DETERMINAZIONE DEL DIRIGENTE SEZIONE AUTORIZZAZIONI AMBIENTALI 10 giugno 2025, n. 253

**IDVIA 817 - Istanza ex art. 27-bis del D.Lgs. n.152/2006 e ss.mm.ii. - Provvedimento Autorizzativo Unico Regionale PAUR ex art. 27-bis del D.Lgs. n.152/2006 e ss.mm.ii. per il progetto “Modifica sostanziale del ciclo lavorativo di distillazione e dell’impianto di depurazione reflui e rifiuti dell’industria agroalimentare, categoria ippc 5.3, della Distilleria Bartin sita in Mottola (TA)”**

**Proponente: Distilleria Bartin Srl**

#### Elaborato TB.3 "Planimetria rete acque nere e di processo" - Rev. 03 del 03/2025

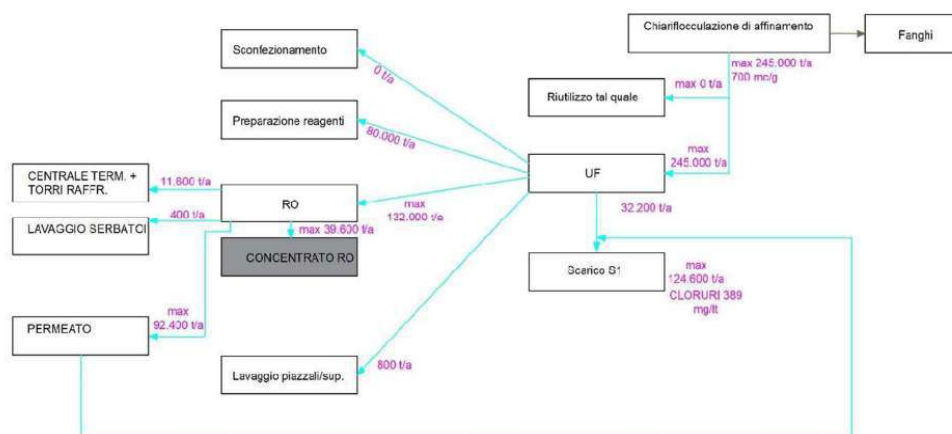
Si evidenziano all'A.C. e al Proponente le seguenti osservazioni, che necessitano di chiarimenti:
